**Falkenbergs
kommun**

Detaljplan för bostäder
Elddonet 2 m fl
Falkenbergs kommun

SAMRÅDSREDOGÖRELSE

Upprättad 2022-10-18

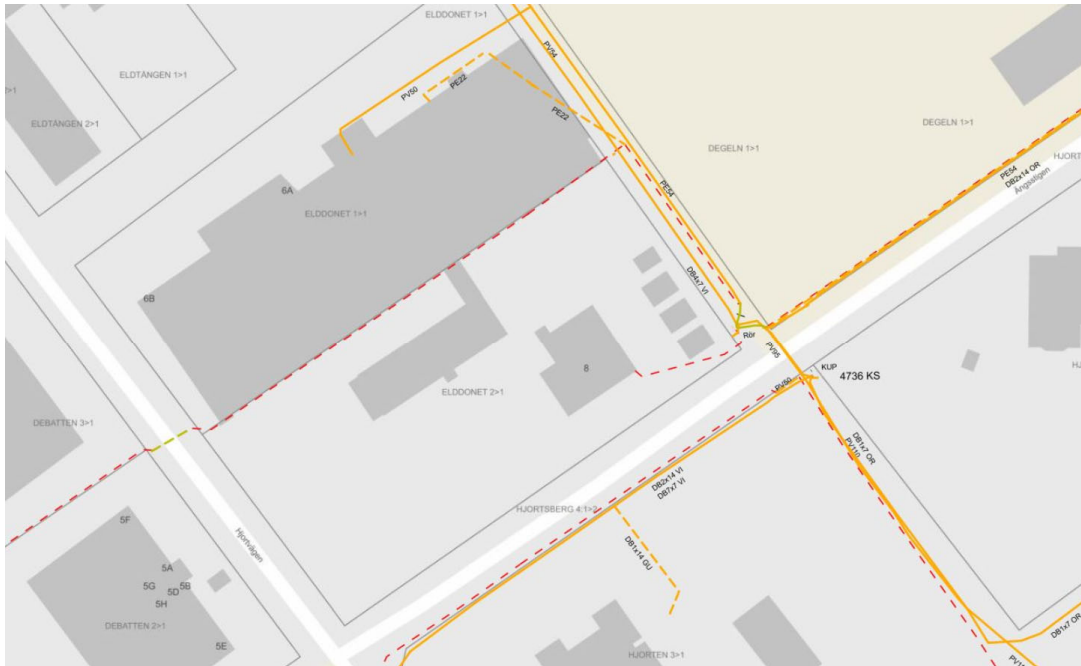
Yttrande: Nordion (där Weum Gas och Swedegas AB ingår) upplyser om att det finns en distributionsledning för energigas inom fastigheten Hjortsberg 4:1 strax norr om Elddonet 2 som berörs av planförslaget (se karta nedan). Denna kan komma att beröras vid anläggandet av gång- och cykelbana.

Kommentar: Planbeskrivningen har kompletterats med information om befintliga ledningar.
